OGGETTO: Piano Urbanistico Attuativo "Area ex funghi del Montello". Osservazioni

OGGETTO: Piano Urbanistico Attuativo "Area ex funghi del Montello". Osservazioni

Documentazione fotografica

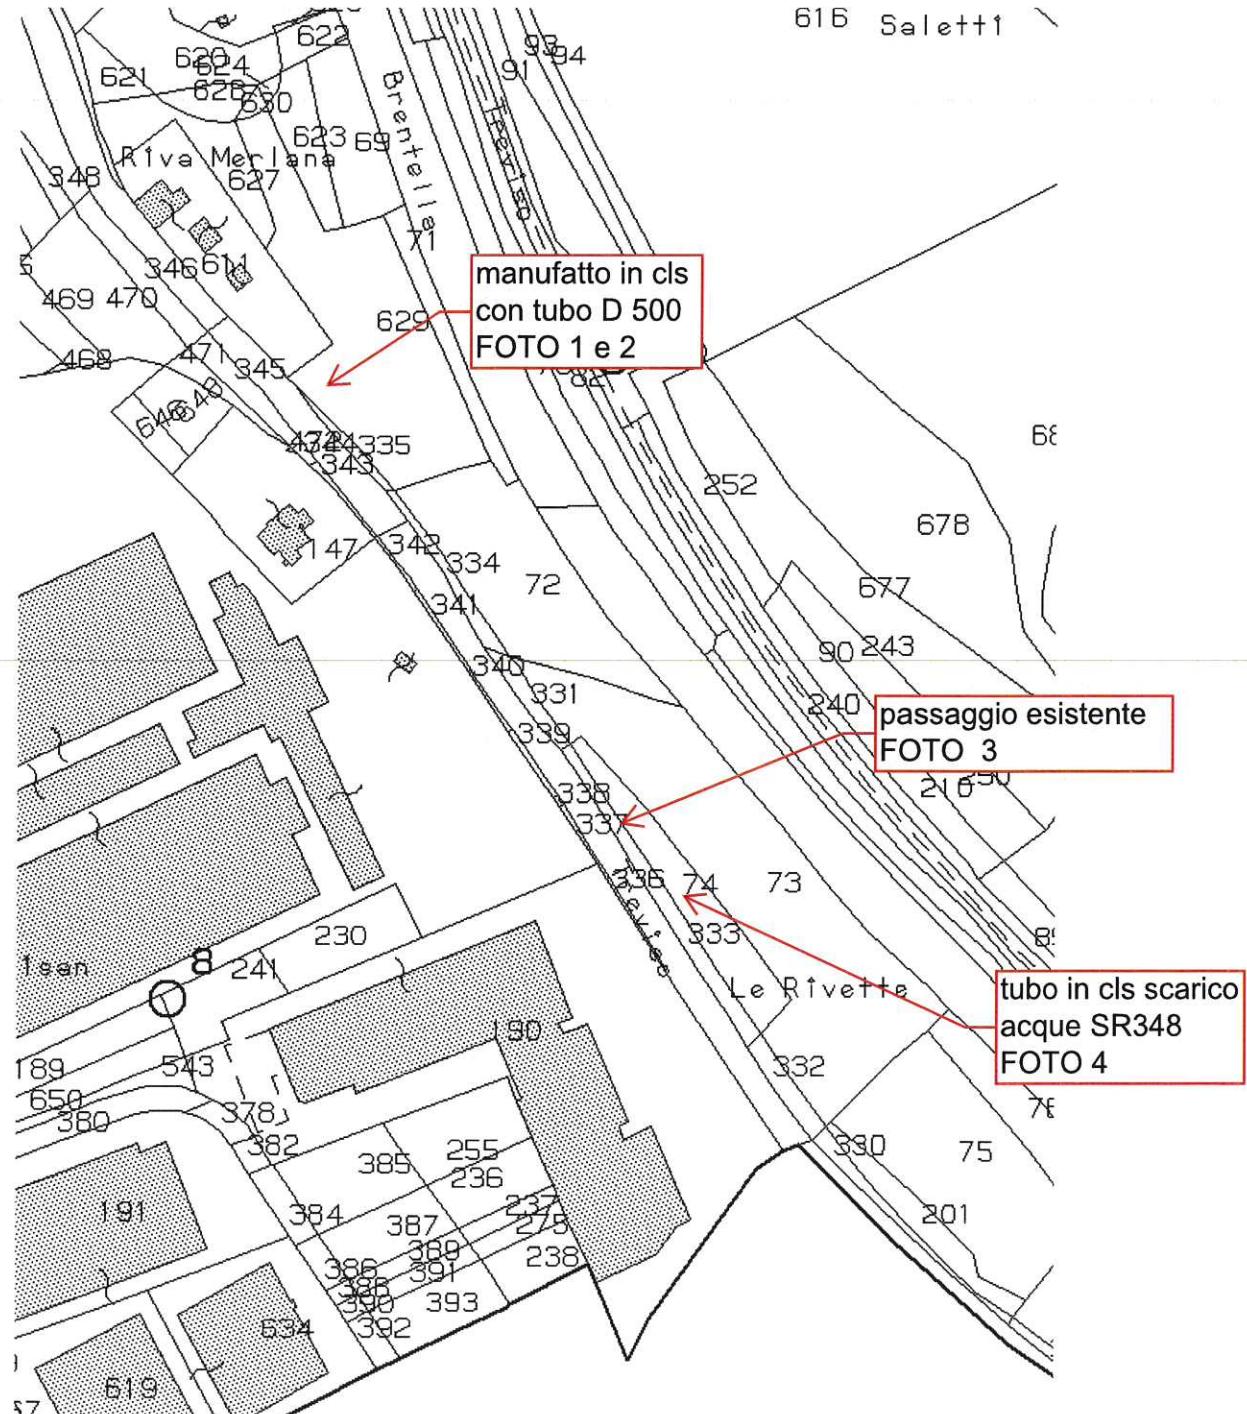
Nella tavola n° 013 " SCHEMA RETI TECNOLOGICHE FOGNATURA ACQUE BIANCHE E NERE " viene indicato un collegamento al fiume Piave attraverso un tubo in calcestruzzo del diametro di cm 50 avente pendenza pari allo 0,1 per cento che attraversa i terreni in mia proprietà. Attualmente esiste una tubazione in cemento con relative opere in calcestruzzo per la captazione ed il convogliamento delle acque. Come ricordato in precedenza in

occasione di forti precipitazioni l'acqua non defluisce correttamente e scorre superficialmente lungo il pendio. Con la presente chiede venga approfondita la tematica relativa all'allontanamento delle acque meteoriche provenienti dalla SR 348 e dall'area di nuova costruzione al fine di garantire una corretta regimazione delle stesse.
